路面電車の安全確保及び利便向上に関する 行政評価・監視

〈調査結果に基づく所見表示〉

参考資料（熊本分）

平成 25年 3月 26日
九州管区行政評価局

ホームの凹凸

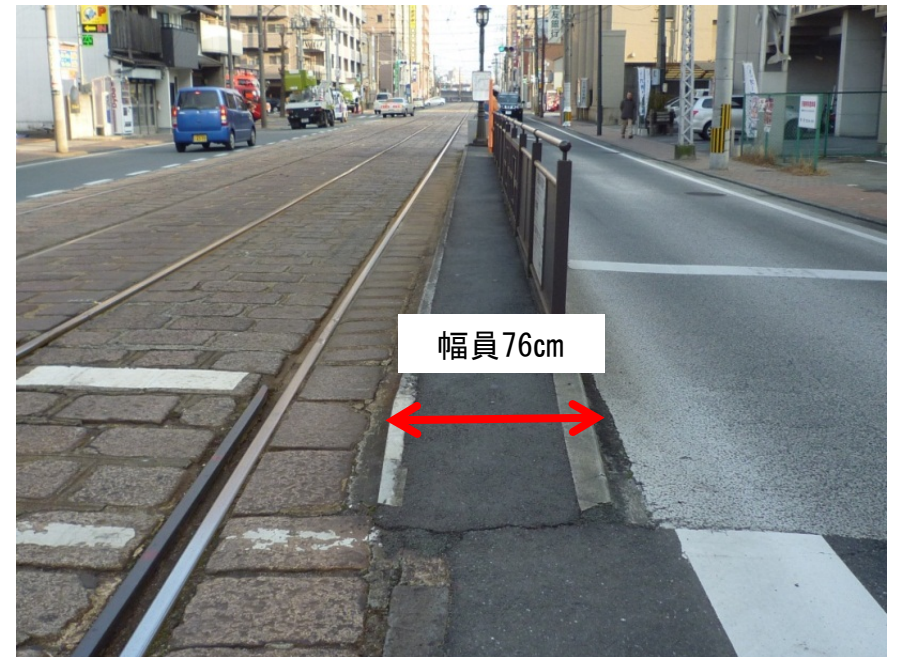
○ 横断歩道の軌道敷及びホームの亀裂、隆起等による凹凸のため歩行者等が転倒するおそれがあるもの

熊本市交通局
熊本城・市役
所前停留場
(下りホーム)

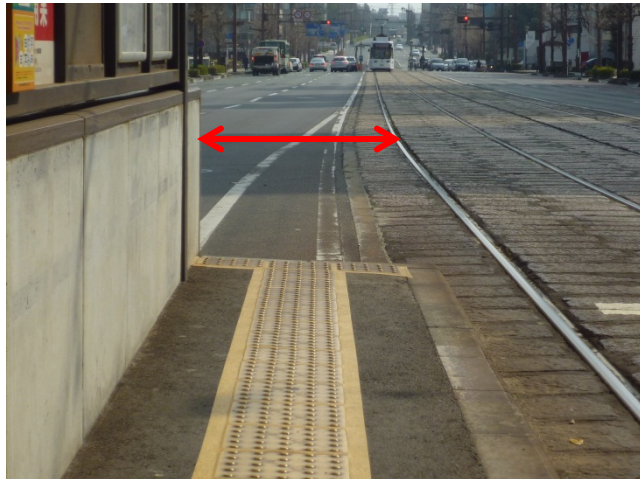
○ ホーム終端端部若しくは道路側の転落防止柵の一部が欠けているもの

ホーム終端部に転落防止柵がないもの

熊本市交通局呉服町停留場（下りホーム）

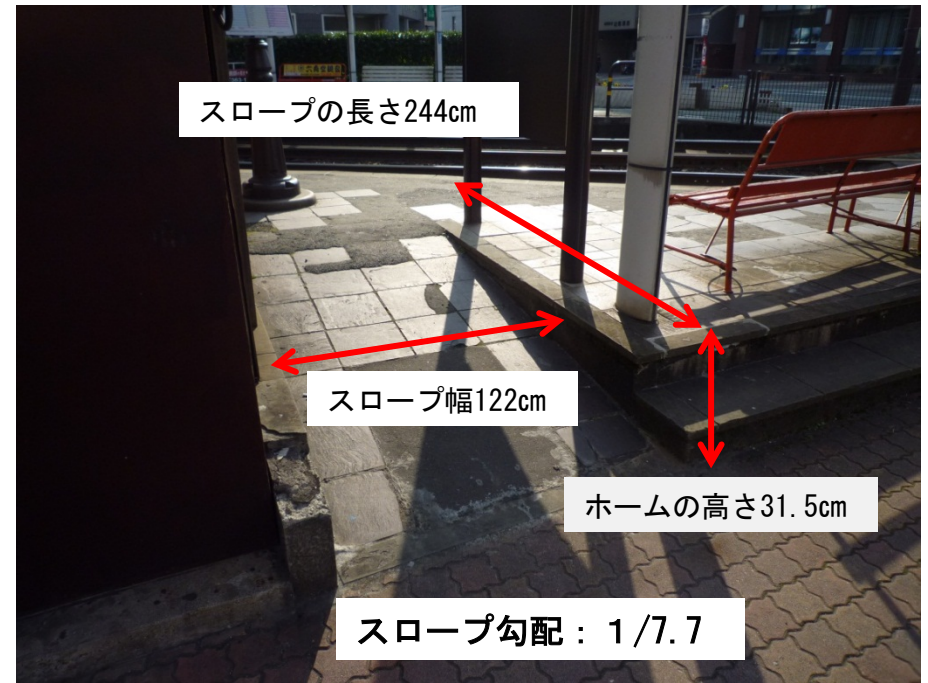
○ スロープが旅客施設円滑化基準を充足していないもの

スロープ幅が基準を充足しておらず、手すりも設置されていないもの

スロープ勾配が基準を充足しておらず、手すりも設置されていないもの

熊本市交通局 洗馬橋停留場（下りホーム）

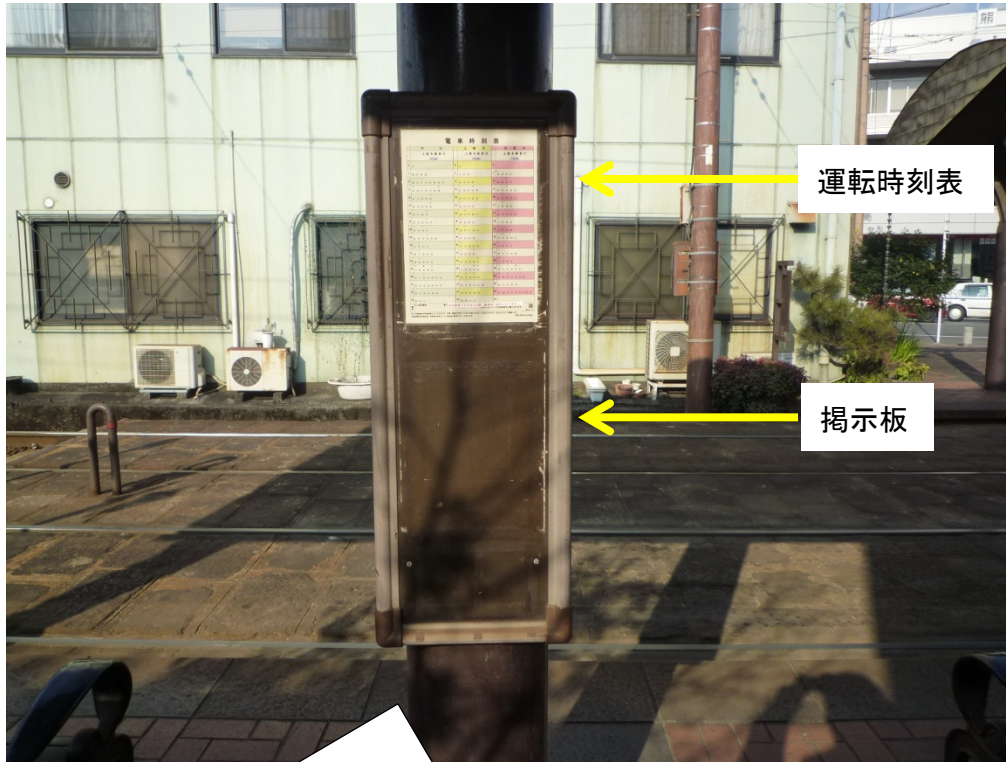
運転時刻表がA4サイズで、文字が小さく（10ポイント程度）、判読しにくい。

運転時刻表がA4サイズで、文字が小さく（10.5ポイント程度）、判読しにくい。

熊本市交通局 熊本駅前停留場（下りホーム）

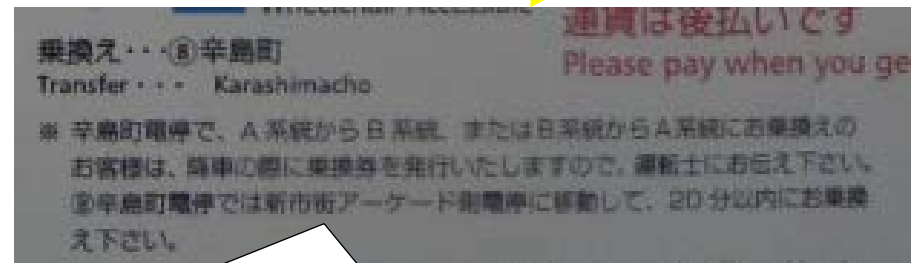
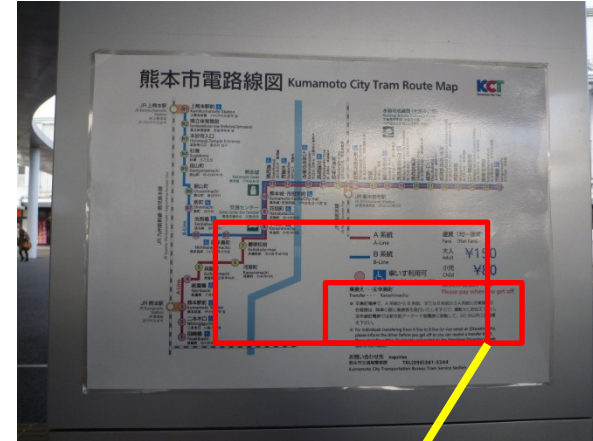
洗馬橋停留場はB系統の停留場（上熊本駅前停留場～健軍町停留場間）で、下りホームから乗車して、A系統（田崎橋停留場～健軍町停留場間）の田崎橋停留場方面に行く場合、辛島町停留場（A系統とB系統の乗換停留場）で乗り換える必要があるが、この乗換手続の案内が掲示されていない。

熊本市交通局の他の停留場には、乗換手続の案内を記載した運転系統図が掲示されている。
